Objet : Mise à jour des compléments sur la demande de dérogation à l'interdiction de destruction d'espèces protégées et de leurs habitats pour le projet solaire sur la commune de Cère.

**Mémoire en réponse aux demandes de compléments ou d'informations concernant le dossier de demande de dérogations à l'interdiction de destruction de spécimens d'espèces animales protégées et de leurs habitats (version actualisée du 14 juin 2023)**

Projet de construction de centrale photovoltaïque à Cère (40)

Site de compensation de Bélis : jachère agricole

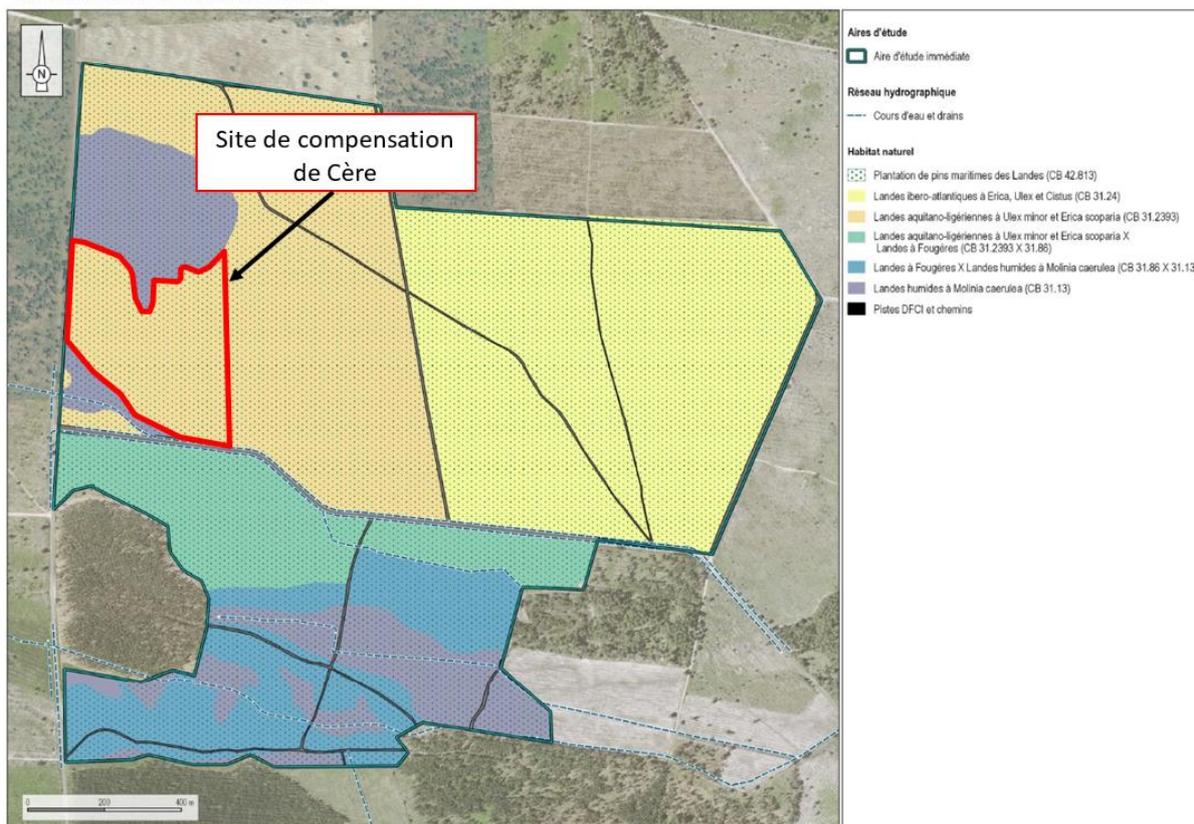
La plus-value de l'itinéraire technique est peu probante en termes de gain de biodiversité, comparativement aux pratiques sylvicoles communément réalisées ; même en diminuant la densité de boisements, la plus-value est moindre. En outre, l'objectif de résultat n'est pas garanti. En leur absence, il est souhaité qu'entre 10 et 15 ha de landes soient réservées exclusivement pour le maintien des espèces landicoles concernées.

La mesure compensatoire ainsi proposée sur la base de ce guide, permet la réalisation de deux lots de compensation d'au moins 152,4 ha favorables à la Fauvette pitchou et aux espèces landicoles associées. Cependant, pour répondre favorablement à la demande du CNPN, **TotalEnergies**

**Renouvelables France a mobilisé 15 ha de terrains supplémentaires entièrement dédiés à la compensation des espèces landicoles visés (hors itinéraire sylvicole).** Il s'agit de 8 ha sur des parcelles communales à proximité directe de la centrale (en annexe 1 du présent mémoire, la promesse d'Obligation Réelle Environnementale conclue avec la commune sur ces terrains), et de 7 ha sur la commune voisine de Belis (en annexe 2 du présent mémoire le courrier d'engagement de la CDC biodiversité mettant les terrains à disposition).

L'ensemble de 7 ha sur la commune de Bélis, à 10 km du projet solaire Pouy Negue à vol d'oiseau, a été identifié et investigué grâce au partenariat avec la CDC Biodiversité sur ce projet. Il s'agit de parcelles en jachère agricole.

Localisation des zones d'évitement à l'échelle de la ZIP

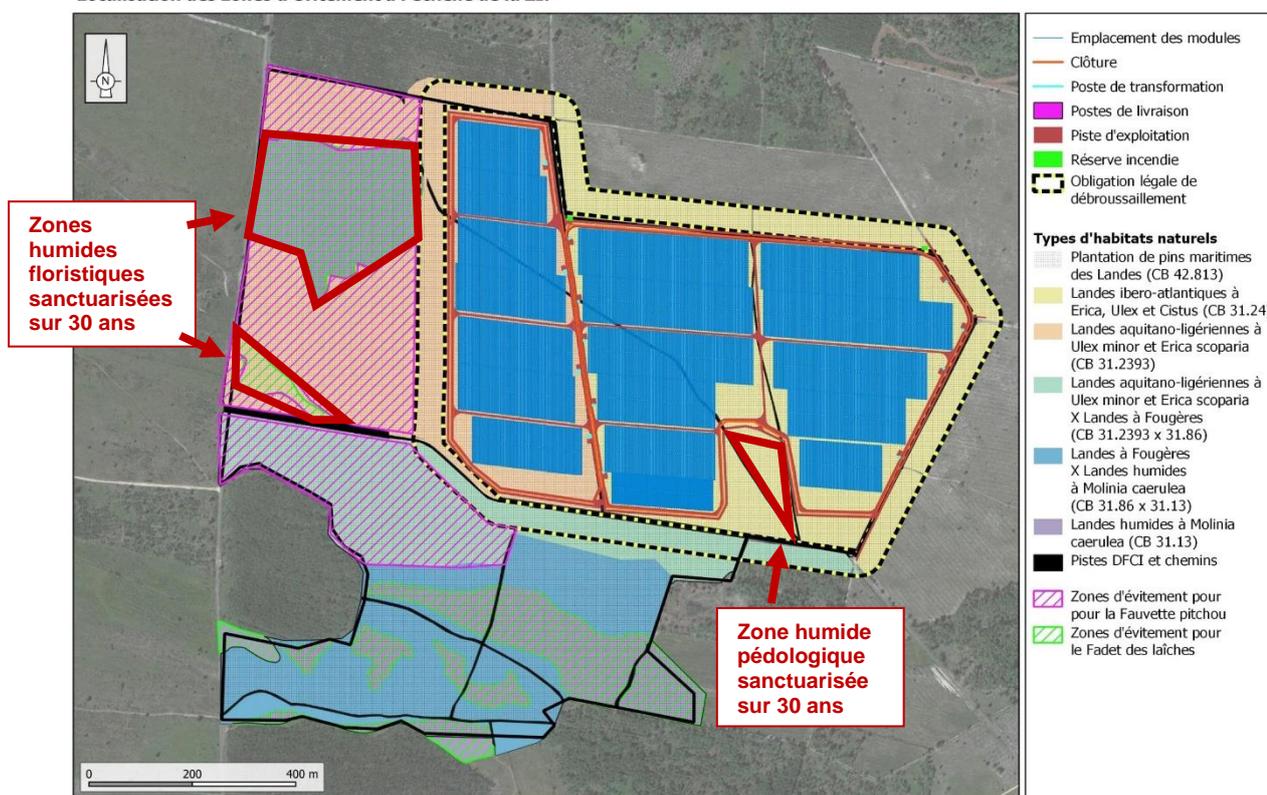
Le devenir des secteurs évités en raison de leurs intérêts (notamment zone humide) doit être sécurisé.

Le périmètre du projet a été dessiné en fonction des diverses contraintes environnementales du milieu, dont la présence de zones humides à enjeux pour la biodiversité. De manière à n'avoir aucun impact sur ces dernières et les cortèges faunistiques associés, le choix a été fait dans la démarche ERC de maintenir ces espaces à l'extérieur du projet de centrale solaire. De fait, il était considéré que la responsabilité de leur protection n'incomberait pas au porteur de projet.

**Cependant, pour répondre à l'avis du CNPN sur le dossier de dérogation déposé, la commune a accepté de s'engager, dans le cadre de l'Obligation Réelle Environnementale (ORE) qui la liera au porteur de projet pendant les 30 ans d'exploitation de la centrale, à ne pas replanter de pins sur les zones humides évitées représentées sur la carte ci-dessous, tout en laissant le milieu actuel évoluer naturellement.**

Exemple de tranchée réalisée (Source : TotalEnergies)

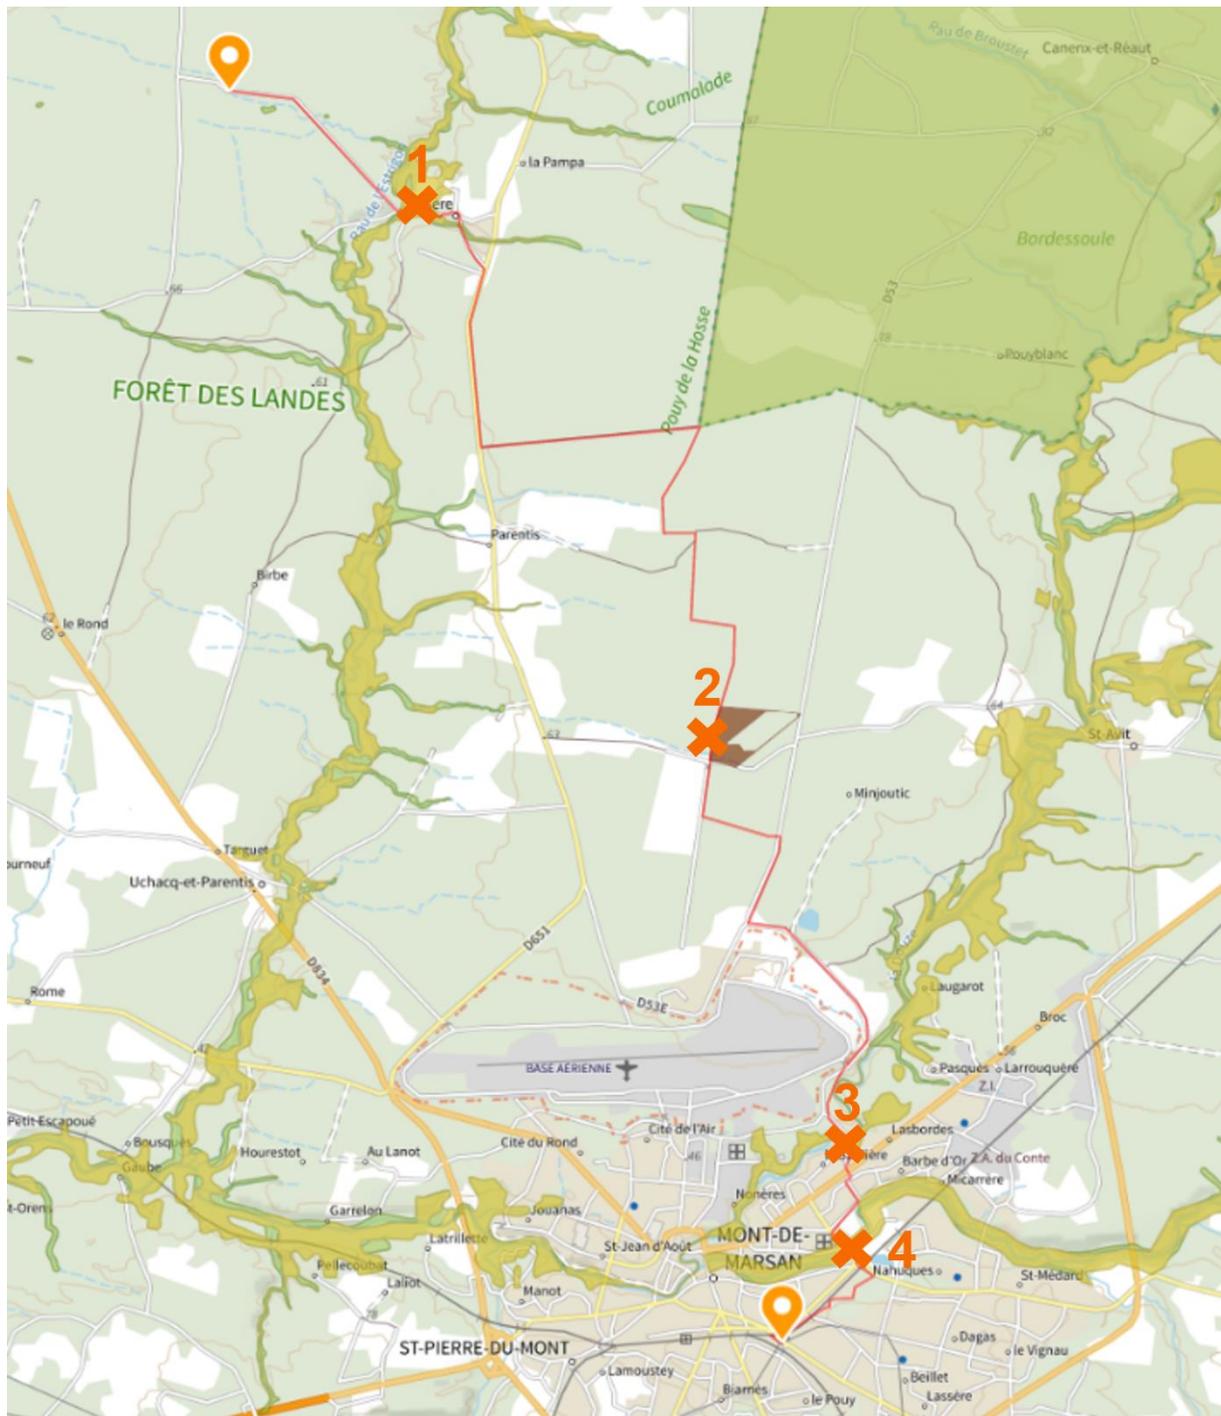
L'évaluation des enjeux liés au raccordement de la centrale est absente du dossier et dégrade son appréciation globale.

Le tracé du raccordement de la centrale au réseau public d'électricité a été présenté en page 22 du dossier de dérogation et est envisagé en coupure d'artère sur le poste source de Mont-de-Marsan (environ 19 km en suivant les accotements routiers).

Le tracé du raccordement s'effectuera par des lignes enfouies le long des routes départementales ou chemins forestiers existants, ou éventuellement sous les voiries en milieu urbain. Les opérations de réalisation de la tranchée, de pose du câble et de remblaiement se dérouleront de façon simultanée : les trancheuses utilisées permettent de creuser et déposer le câble en fond de tranchée de façon continue et très rapide. Le remblaiement sera effectué manuellement immédiatement après le passage de la machine. L'emprise de ce chantier mobile est donc réduite à quelques mètres linéaires et la longueur de câble pouvant être enfouie en une seule journée de travail est de l'ordre de 200 à 500 m en fonction de la nature des terrains et de la localisation.
